CONSEIL COMMUNAUTAIRE DU 8 JANVIER 2024

Objet : Approbation du Plan Local d'Urbanisme intercommunal (PLUi) de Bièvre Est suite à la régularisation des vices de forme et de procédure de l'enquête publique réalisée en 2019 et retenus par le tribunal administratif de Grenoble.

Plan Local d'Urbanisme Intercommunal

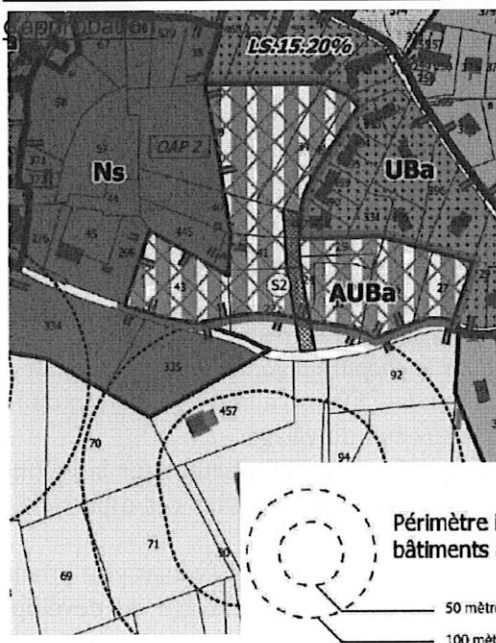
« 3. OAP Beaucroissant n°2 Chemin du Sabot : La présence du bâtiment agricole ICPE avec l'obligation de recul de 100 m rend irréalisable l'opération telle que prévue. En plus d'autres considérations exposées au chapitre "Argumentation" de notre rapport d'enquête, il existe un risque de conflit d'intérêt, décrit dans le rapport. La commission demande donc de déplacer cette OAP dans un autre secteur susceptible de recevoir cette OAP (voir proposition dans le rapport). »

→ La réserve n°3 de la CEP part du principe que le périmètre de réciprocité de 100m avec le bâtiment agricole classé ICPE, menace la faisabilité de l'OAP considérant l'important espace impacté. En effet, les schémas illustrant ce recul et figurant p.216 du rapport de la CEP représente un périmètre très impactant. **Or, le périmètre est issu d'un logiciel de dessin et non d'un SIG, il s'avère que les distances et surfaces sont erronées.**

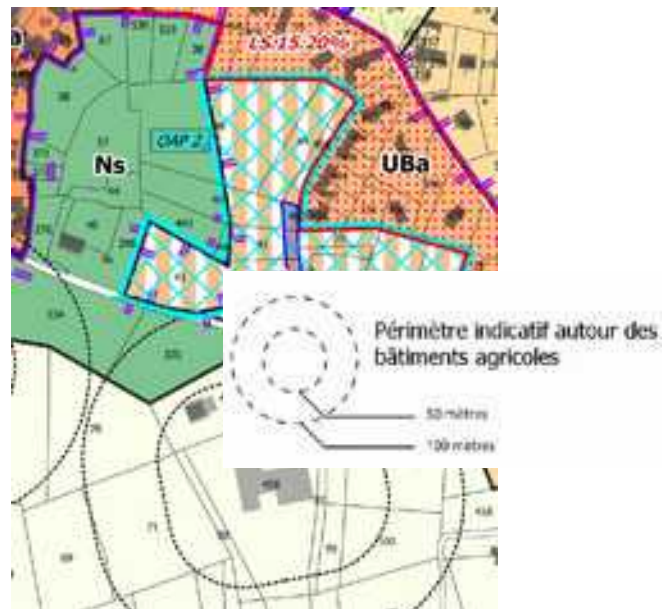
« 3. OAP Beaucroissant n°2 Chemin du Sabot : La présence du bâtiment agricole ICPE avec l'obligation de recul de 100 m rend irréalisable l'opération telle que prévue. En plus d'autres considérations exposées au chapitre "Argumentation" de notre rapport d'enquête, il existe un risque de conflit d'intérêt, décrit dans le rapport. La commission demande donc de déplacer cette OAP dans un autre secteur susceptible de recevoir cette OAP (voir proposition dans le rapport). »

→ Réponse CCBE - La réserve n°3 de la CEP part du principe que le périmètre de réciprocité de 100m avec le bâtiment agricole classé ICPE, menace la faisabilité de l'OAP considérant l'important espace impacté. En effet, les schémas illustrant ce recul et figurant p 216 du rapport de la CEP représente un périmètre très impactant. **Or, le périmètre est issu d'un logiciel de dessin et non d'un SIG, il s'avère que les distances et surfaces sont erronées.**

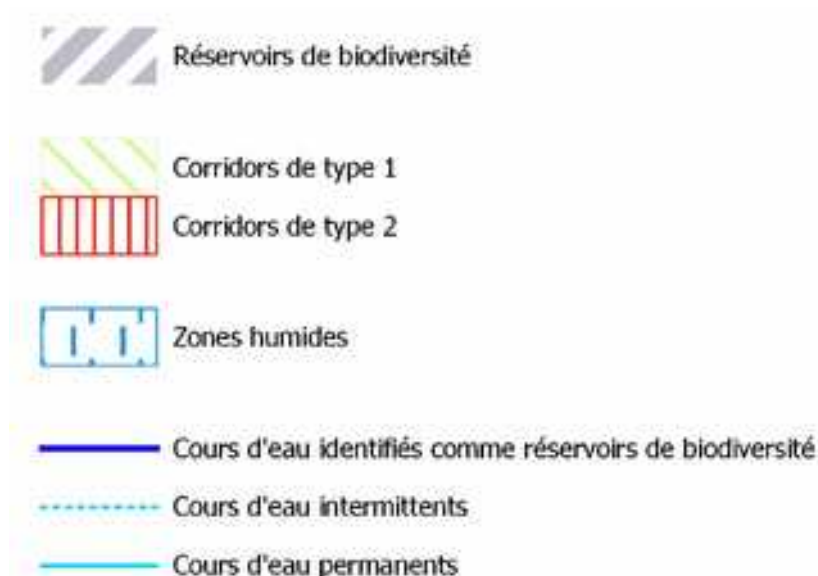
« 6. Trame verte et bleue : Celle-ci a été établie en concertation avec les acteurs de l'environnement. Le PLUi n'est pas un outil coercitif et ne peut donc pas faire démolir un mur bloquant une trame verte. Mais il est dit que le respect de la continuité de cette trame sera assuré au moment de l'instruction des dossiers. La commission considère que cette contrainte reportée au niveau de l'instruction des dossiers est insuffisante et que le respect des trames verte et bleue doit être inscrit dès maintenant dans le règlement. »

→ Réponse CCBE - Dans sa réserve n°6, la CEP laisse entendre que la trame verte et bleue ne fait pas l'objet de traduction réglementaire et que seule l'instruction des demandes d'autorisation de construire permettrait d'en garantir la prise en compte.

Identifiant des parcelles : AH 73

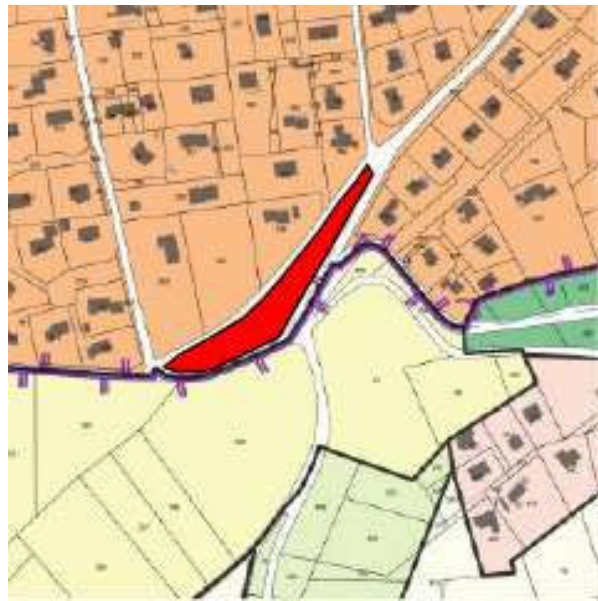
Demande formulée : Souhaite le classement de la parcelle en zone constructible.

Identifiant des parcelles : AE 332 ; AE 333

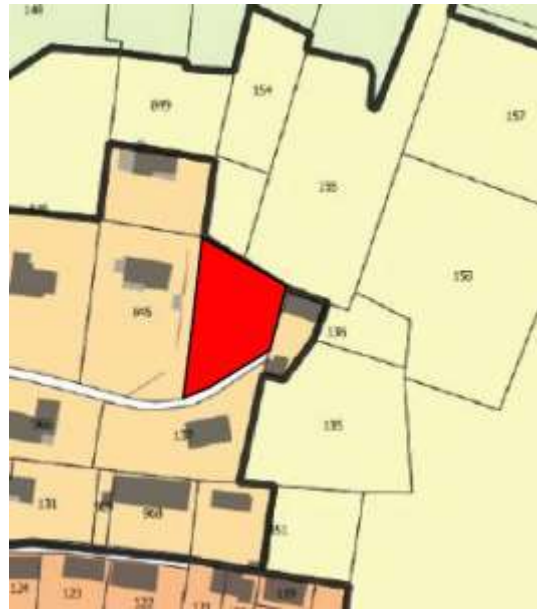
Demande formulée : Souhaite le classement en zone UBa de la parcelle AE 333 pour une logique de continuité urbaine sur le secteur.

Identifiant des parcelles : AE 29 ; AE 290 ; AE 469

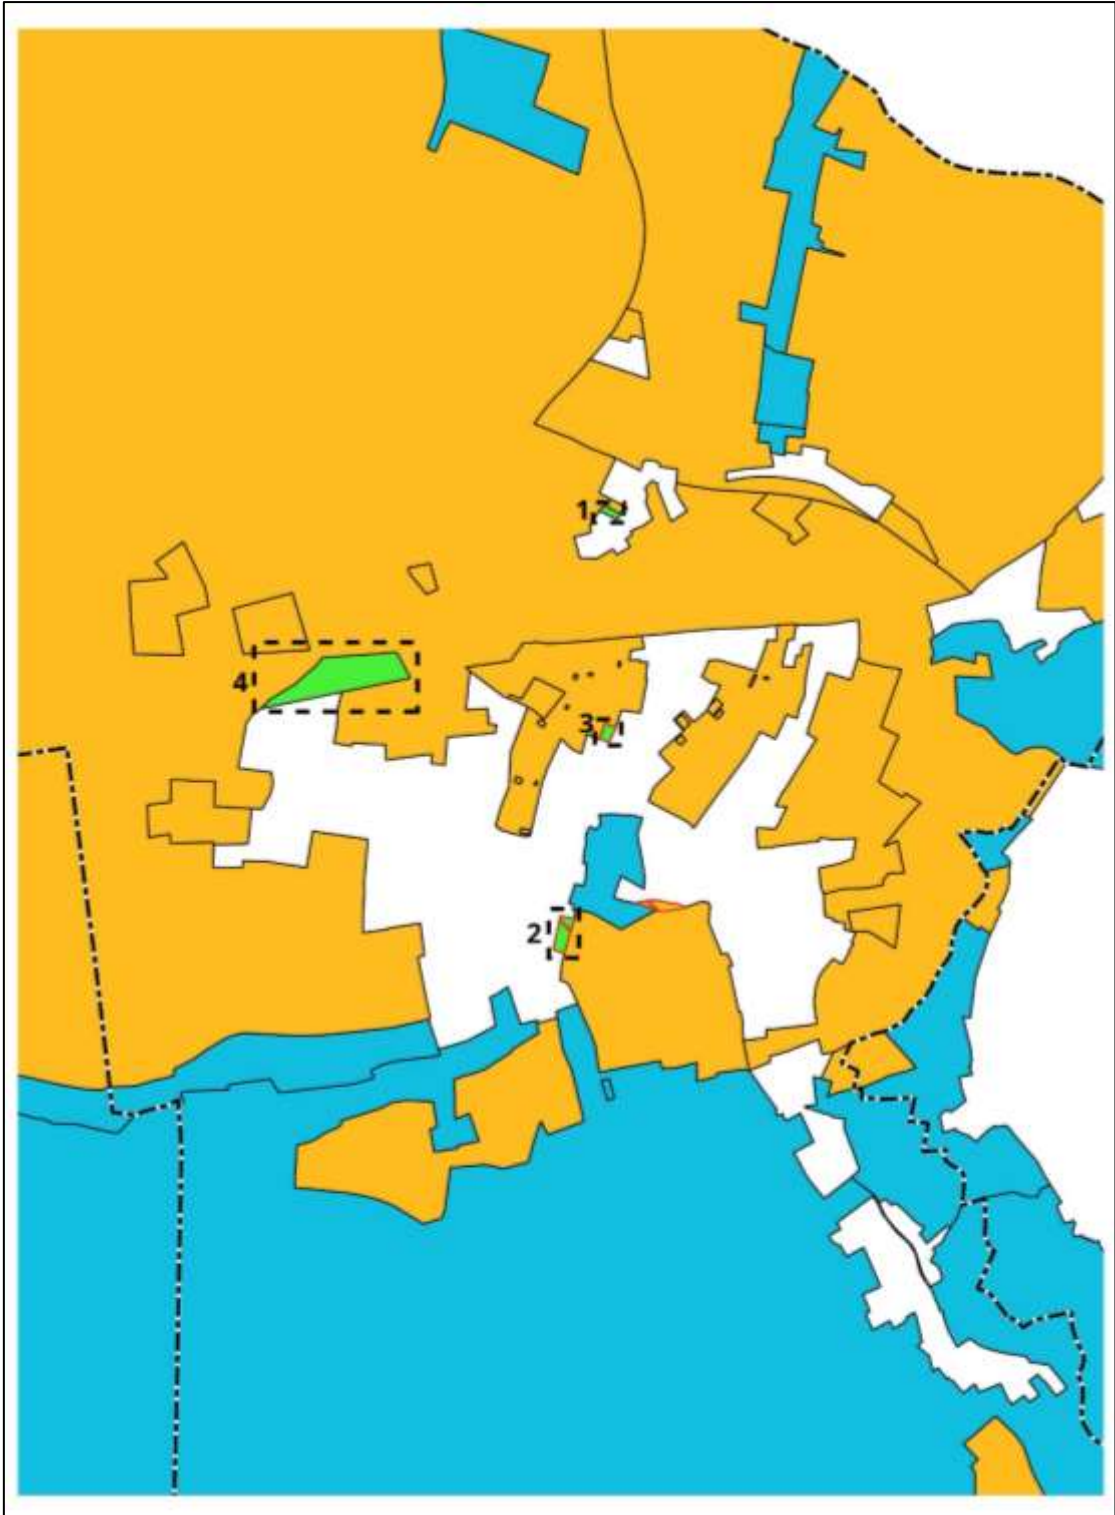
Demande formulée : Souhaite le reclassement des parcelles AE 29, 290 et 469 en zone UBb considérant la délivrance de PC sur ces terrains et de fait la « disparition » du corridor.

Justificatif de l'évolution de zonage : En raison de leur localisation en limite de tâche urbaine, de la présence de constructions et surtout de la délivrance de 2 PC sur ce secteur impacté par un corridor qui de fait pas disparaître, un rattachement des parcelles à la zone UBb être inéluctable.

Identifiant des parcelles : AV 509 ; AV 518

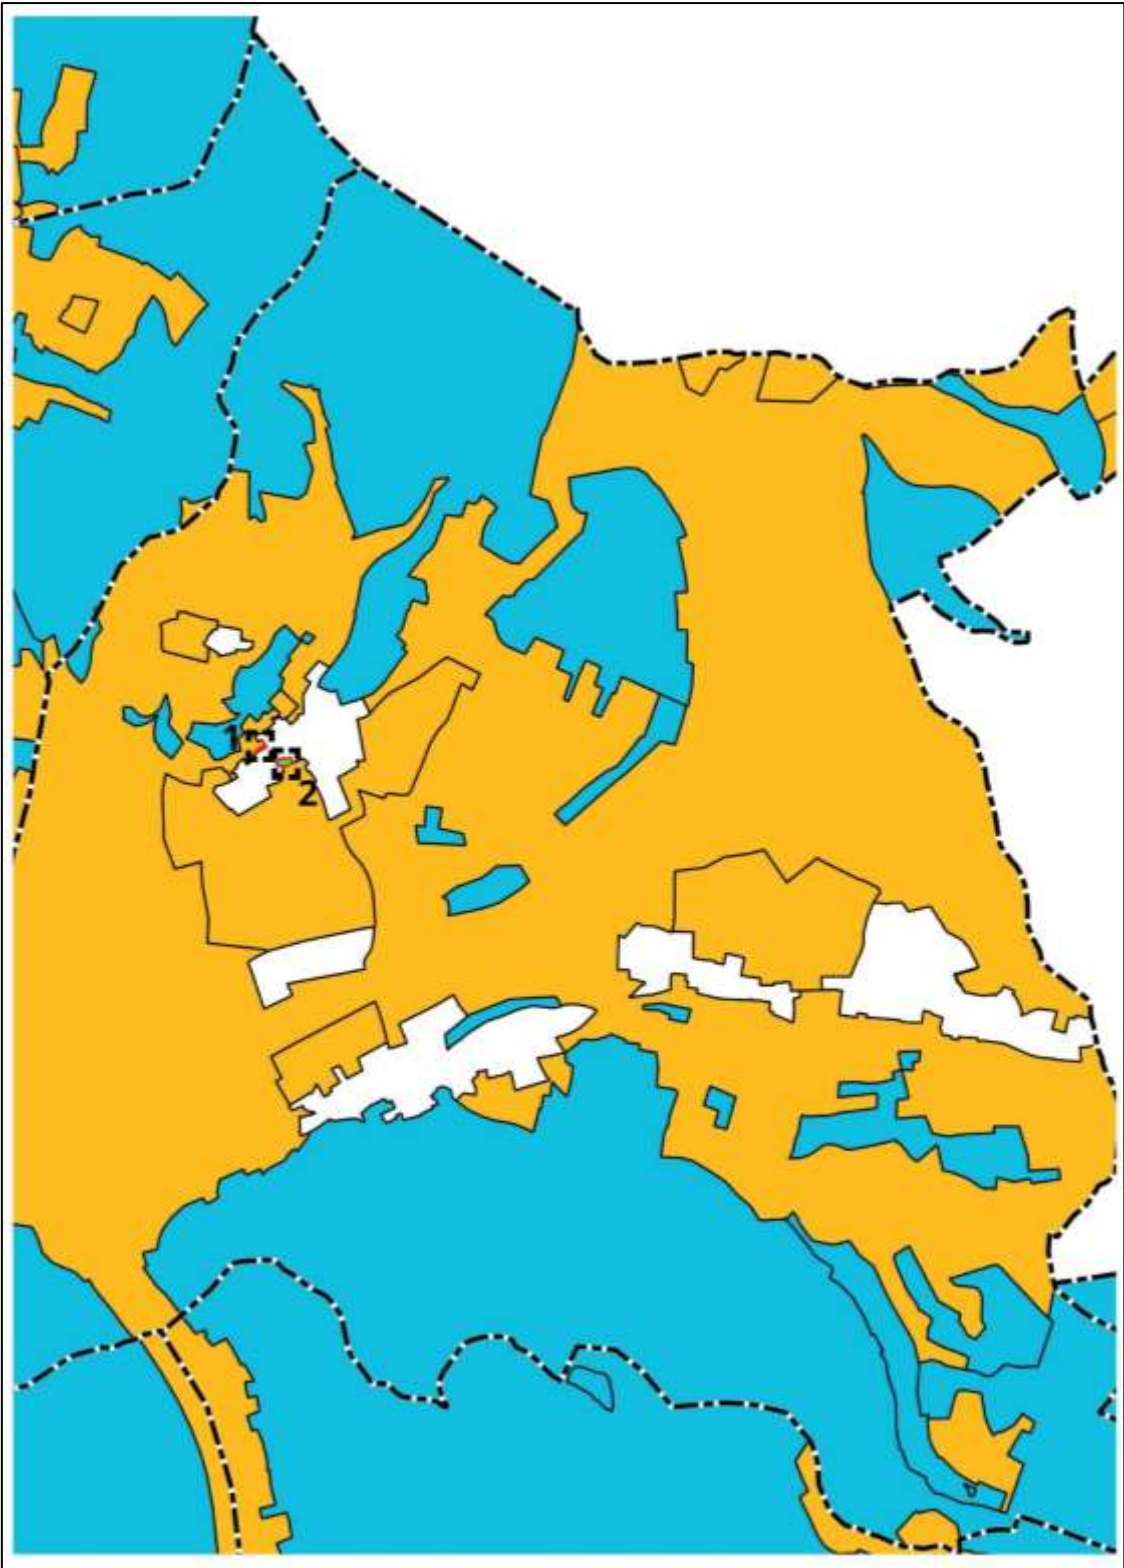
Demande formulée : Classement d'une partie des parcelles AV 509 et AV 518 en zone U, et réduction de la protection « massifs boisés remarquables ».

Justificatif de l'évolution de zonage : une démonstration solide du pétitionnaire permet de comprendre qu'un premier tiers des jardins n'est plus boisés et de fait ne justifie pas le classement dans la protection « massifs boisés remarquables ». D'autre part, ces surfaces de jardin aménagés sont épargnées par les risques naturels. Il est ainsi proposé de rendre constructible ces seules espaces non boisés et non concernés par les aléas naturels.

Identifiant des parcelles : D 103

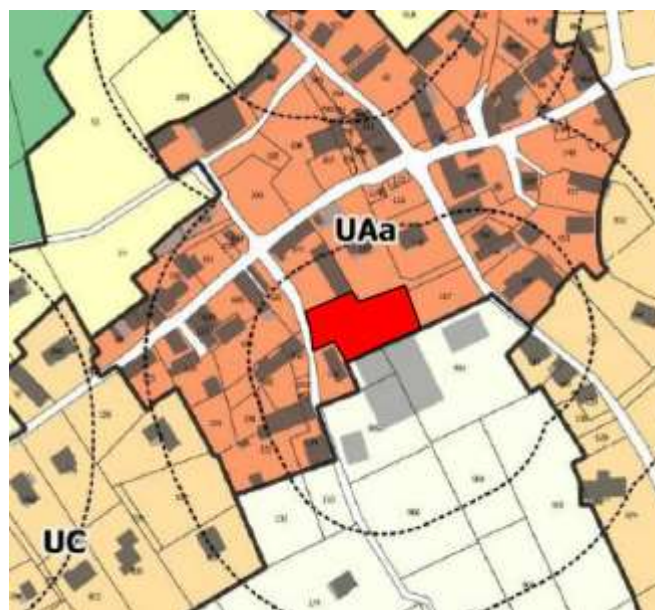
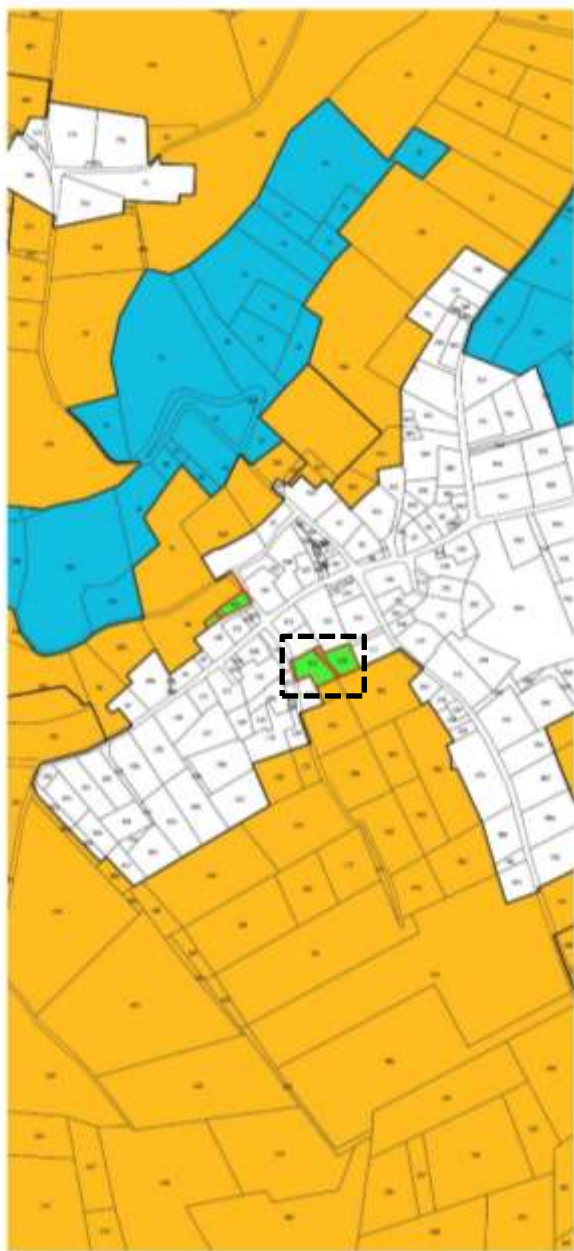
Demande formulée : Souhaite le reclassement de la parcelle en UC.

Identifiant des parcelles : AB 335

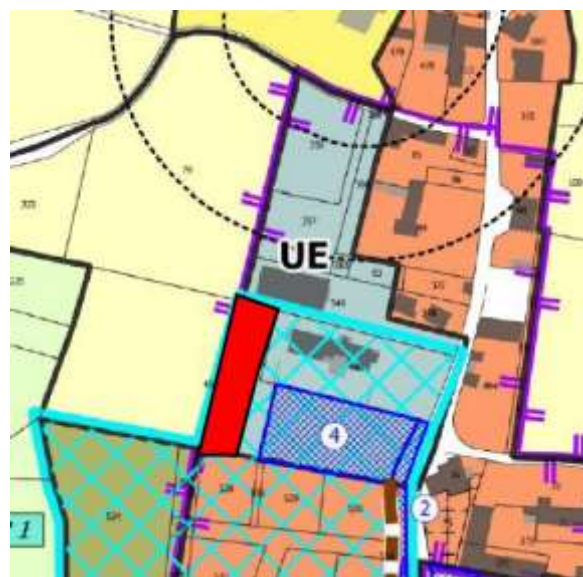
Demande formulée : Parcelle AB 335 à remettre en UAa.

Identifiant des parcelles : AB 450

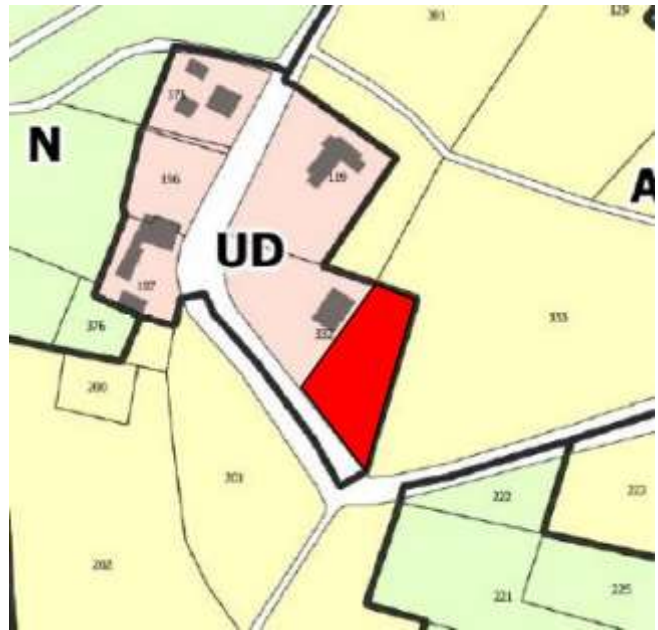
Demande formulée : La commune demande que la partie de la parcelle AB 450 située en zone UE soit agrandie en alignement des parcelles AB 528 et AB 349

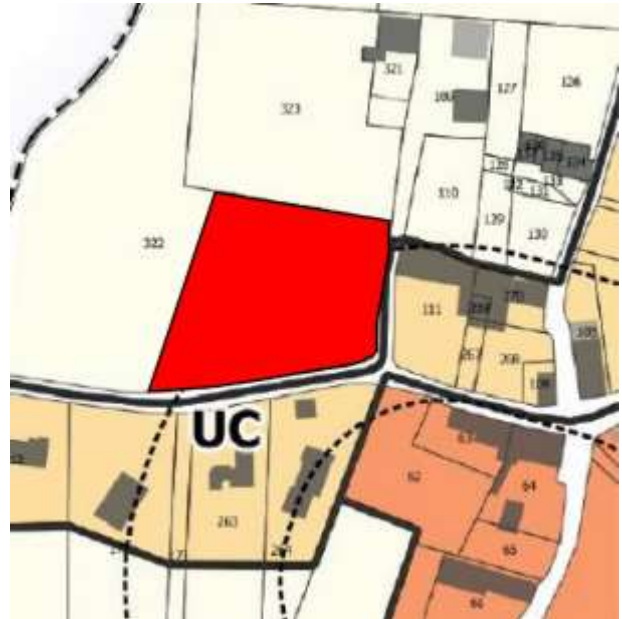
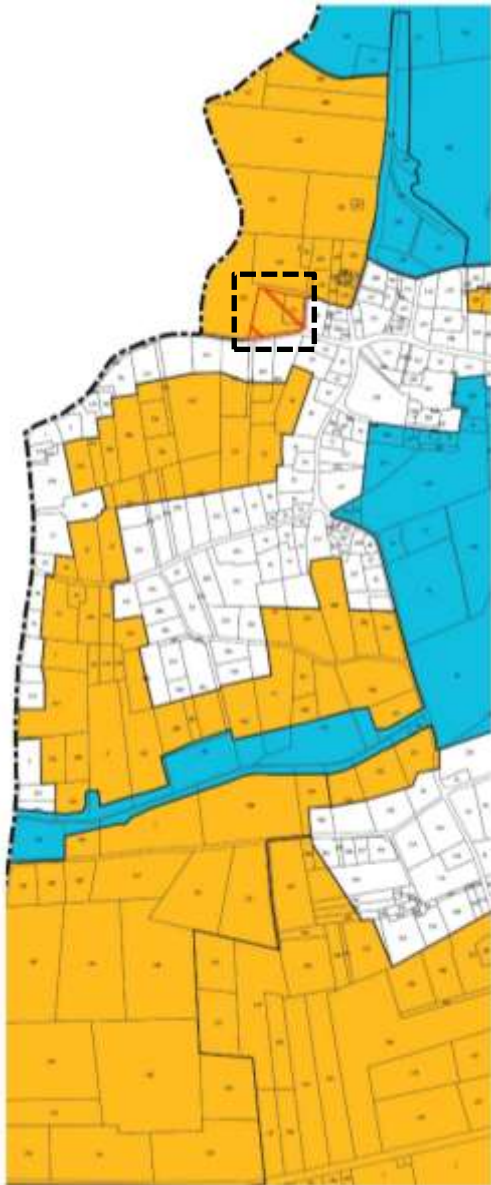
Demande formulée : Ajustement du périmètre de l'OAP en raison de la présence d'un bâtiment agricole ICPE au Sud du périmètre risquant d'impacter la faisabilité du projet.

Avis de la commission d'enquête publique : Favorable à la demande.
